江苏威尔康汽车科技有限公司
年产 50 万台汽车散热器技改扩能项目
一般变动环境影响分析

2026 年 1 月

图 1.1 变动前、后厂内平面布置

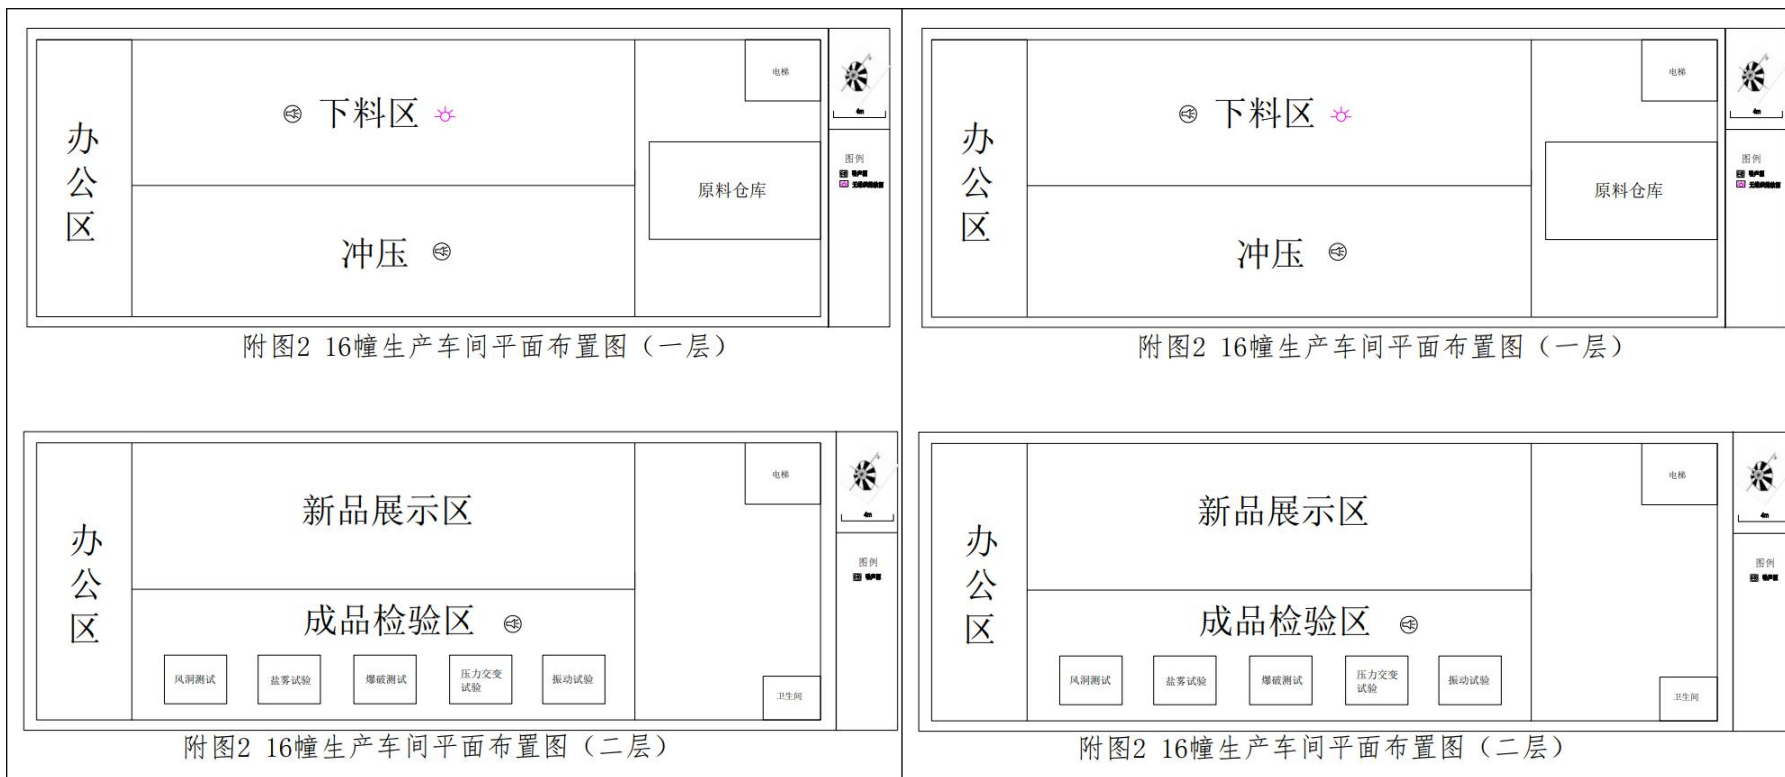
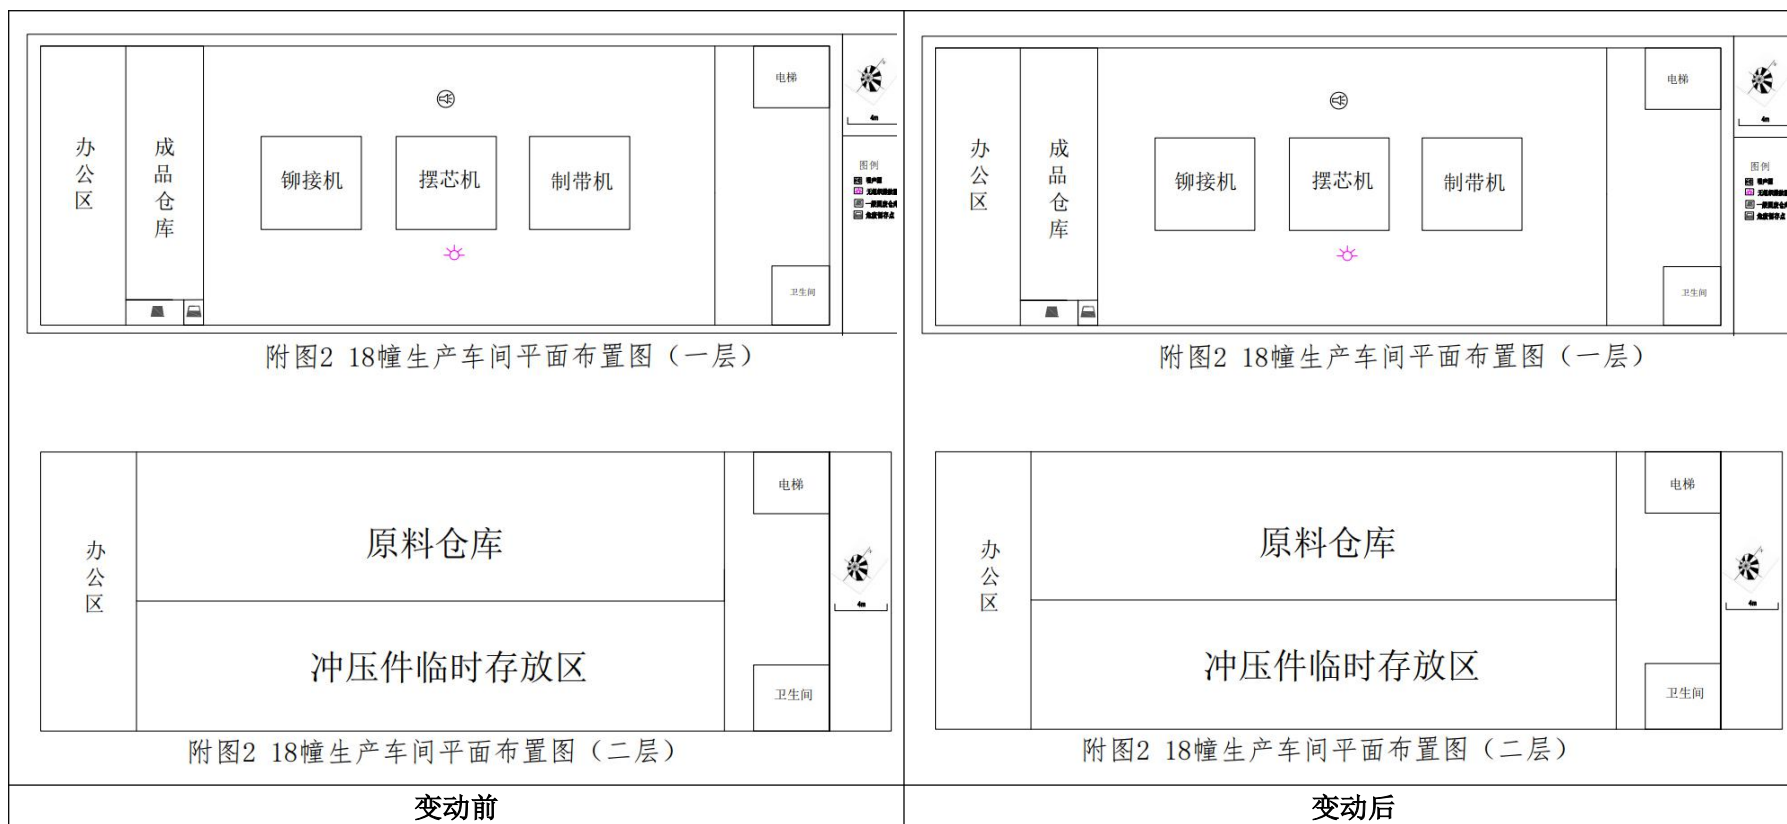
本项目将经滤筒除尘器处理后通过 15m 高排气筒（DA005）排放的喷塑废气与经二级活性炭吸附、低氮燃烧器处理后通过 15m 高排气筒（DA006）排放的烘干、天然气燃烧废气合并后经滤筒除尘器+二级活性炭、低氮燃烧器处理后通过一根 15 米高排气筒 DA005 排放，去毛刺废气由布袋除尘器处理后无组织现变更为湿式除尘器处理后无组织排放。以上变动未增加污染物因子及污染物排放量，未导致卫生防护距离新增敏感点，故属于一般变动。

图 1 废气防爆装置

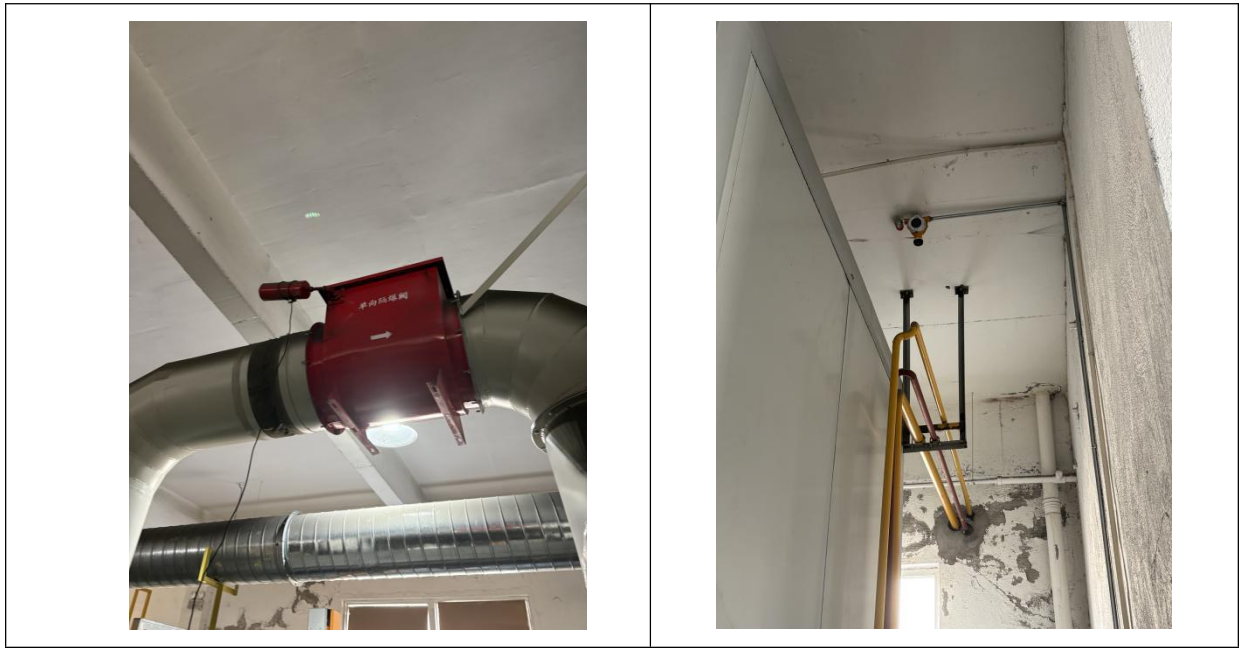
变动后: 根据企业实际生产情况, 本项目喷塑废气合并经滤筒除尘器+二级活性炭、低氮燃烧处理后通过 15m 高排气筒 (DA005) 排放, 未收集废气无组织排放, 因塑粉废气涉爆, 废气处理装置安装防爆隔爆阀和基本泄爆片装置。
